川内原子力発電所1号炉、2号炉審査資料	
資料番号	TTS-029
提出年月日	2023年6月15日

川内原子力発電所 1号炉及び2号炉

標準応答スペクトルを考慮した地震動評価における 地下構造モデルの設定について (コメント回答)

2023年6月15日
九州電力株式会社

〔①〕熊本県熊本地方（2016年熊本地震本震）の例〕

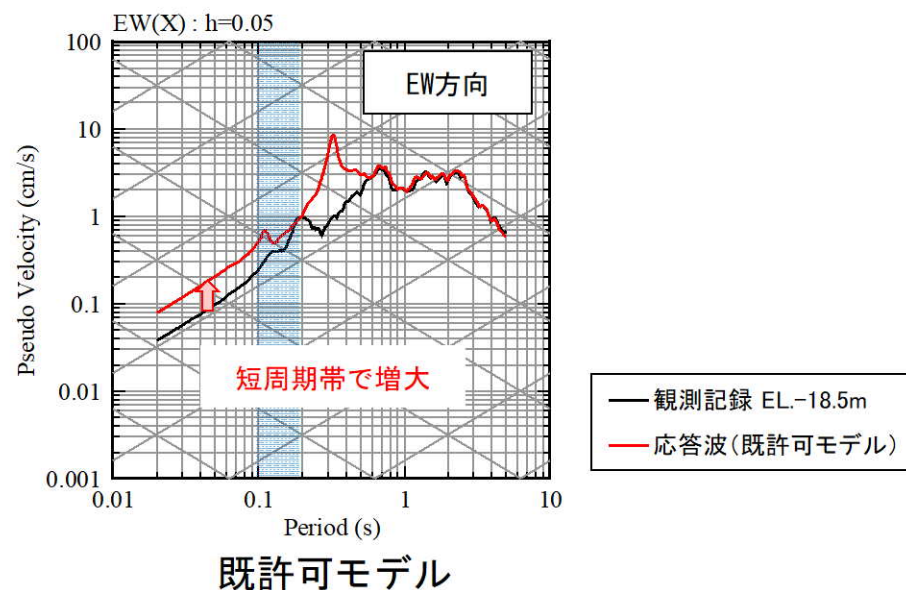
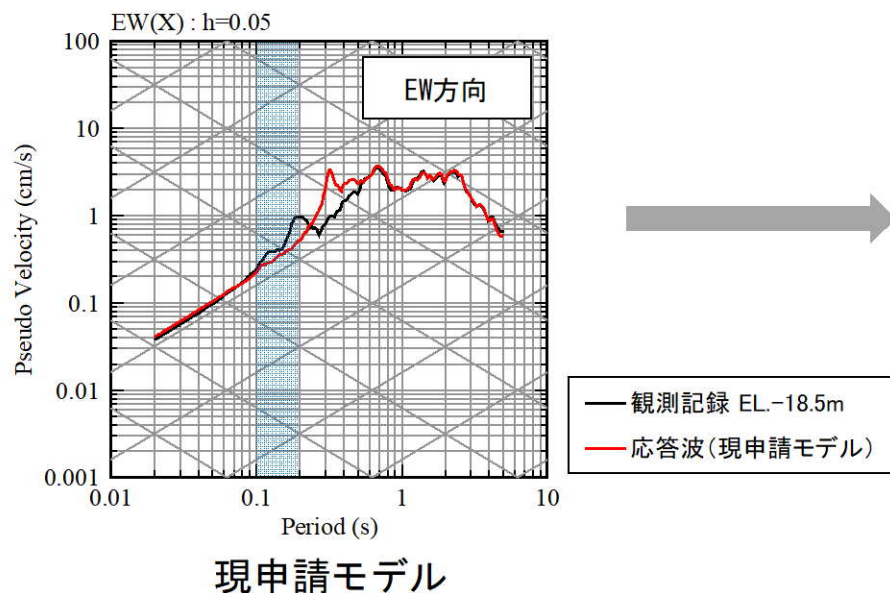
- ・ 地下構造モデルの設定方針について、既許可モデルをそのまま用いた場合に観測記録と整合するか確認したうえで、浅部の地盤減衰や速度構造を見直す等、どのように見直し対応するか、速やかに説明すること。

- ・ 地下構造モデルの見直し方針の説明では、単なる方針、速度構造を見直して観測事実と合わせ込むというだけでなく、既許可及びそれ以降の観測事実を踏まえた地下構造モデルの構築に係る論理構成、観測事実を再現できるという成立性とそれらの根拠を具体的に示すこと。

- 既許可モデルを用いて、最深部地震計（EL. -118.5m）で得られた地震観測記録を入力※とし、1次元波動論に基づき、推定した応答波（EL. -18.5m）※の応答スペクトルと同位置の地震計で得られた地震観測記録の応答スペクトルとの比較を実施。
- 既許可モデルは、現申請モデルより、地盤減衰が小さく、応答波の応答スペクトルが短周期帯で増大することにより、周期0.1秒から0.2秒において、観測記録と同等もしくは上回ることから、現申請モデルに比べて観測記録との整合性が改善される。（参考②）
- 短周期帯において観測記録を大きく上回り、大きな保守性を有する。

伝達関数の比較 (EL. -118.5m /EL. -200m)

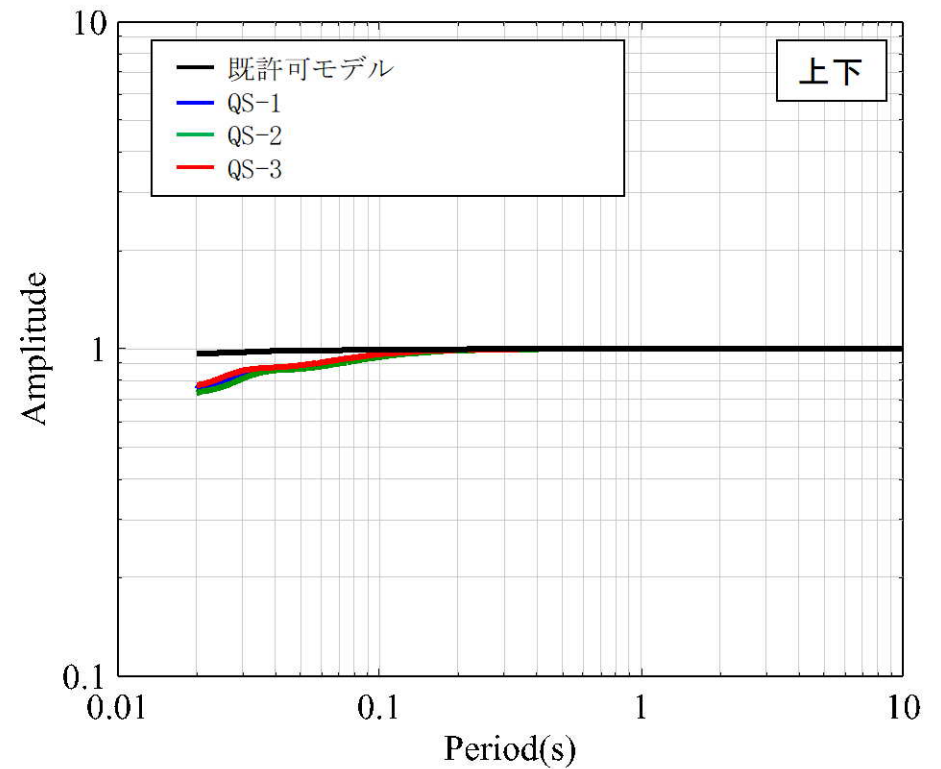
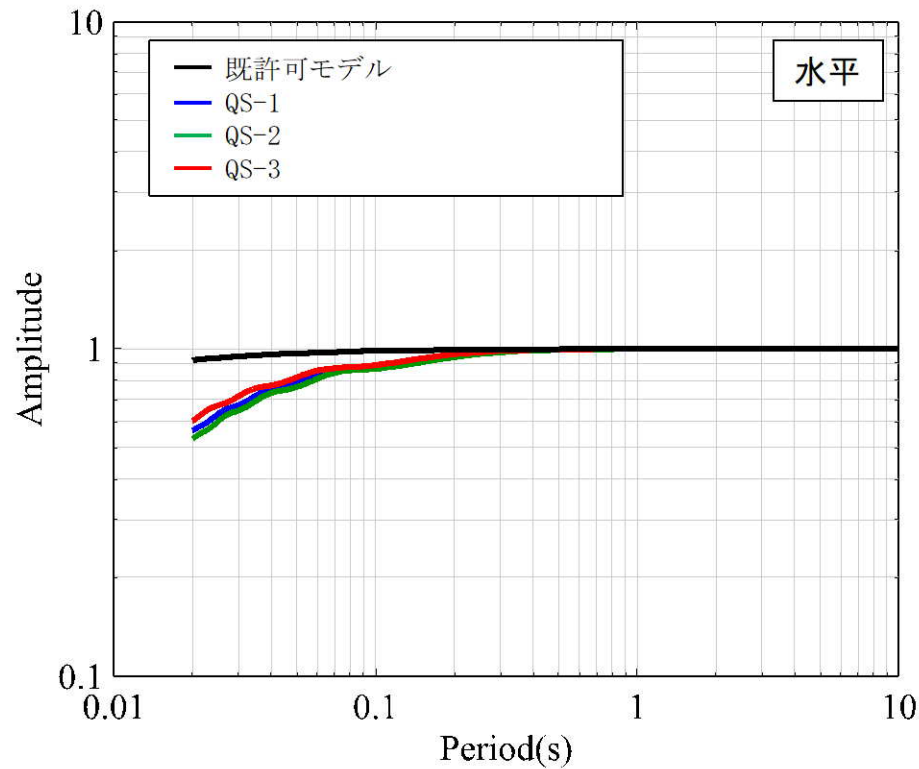
No.	コメント	指摘場所	対応状況
1	地下構造モデルの地盤減衰の設定について、既許可からの変更点の妥当性を説明すること。その際、EL. -28.5m~EL. -480mの層を分割していること、また、地盤減衰の設定根拠としている地震観測記録が得られていない範囲 (EL. -118.5m~EL. -200m) の地盤減衰の設定の妥当性についても併せて説明すること。	第983回 原子力発電所の 新規制基準適合性に 係る審査会合 (令和3年6月11日)	第1026回会合、 第1103回会合にて説明
2	地下構造モデルの変更に伴う既許可の基準地震動への影響について説明すること。		第1026回会合、 第1103回会合にて説明
3	地震基盤相当面について、設置許可基準規則解釈別記2の $V_s=2,200\text{m/s}$ 以上に対し、 $V_s=2,150\text{m/s}$ の層上面 (EL. -480m) に設定したことの妥当性を説明すること。		第1026回会合にて説明
4	模擬地震波の作成について、複数の方法から一様乱数の位相をもつ正弦波の重ね合わせを採用した妥当性を説明すること。		説明方針： 第1097回会合にて説明 コメント回答： 次回以降説明予定
5	既許可以降の観測・調査・分析などについて説明すること。		第1103回会合にて説明
6	変はんれい岩類について、地質層序と地質図の凡例の記載の考え方を説明すること。		第1049回会合にて説明
7	既許可の地下構造モデルと新たに設定した地下構造モデルの位置づけの記載を充実すること。	第1026回 原子力発電所の 新規制基準適合性に 係る審査会合 (令和4年1月21日)	第1080回会合にて説明
8	新たに設定した地下構造モデルについて、以下を踏まえ、地盤減衰の設定の考え方、根拠を明確にし、説明すること。 ①15Hz程度までの範囲で評価した地盤減衰の高周波数帯への適用性 ②地震観測記録が得られていない深さにおける地盤減衰の設定 ③地盤減衰の不確かさの考え方		第1049回会合、 第1103回会合にて説明
9	地震基盤相当面は、設置許可基準規則解釈別記2の定義に従い $V_s=2,200\text{m/s}$ 以上の層に設定すること。		第1057回会合にて説明

- 既許可モデルによる理論伝達関数（EL. -118.5m /EL. -200m）が、PS検層モデルによる理論伝達関数（EL. -118.5m /EL. -200m）に対して、短周期から長周期までの全ての周期帯において、同等もしくは上回ることを確認した。
- また、短周期側では大きな保守性を有する。
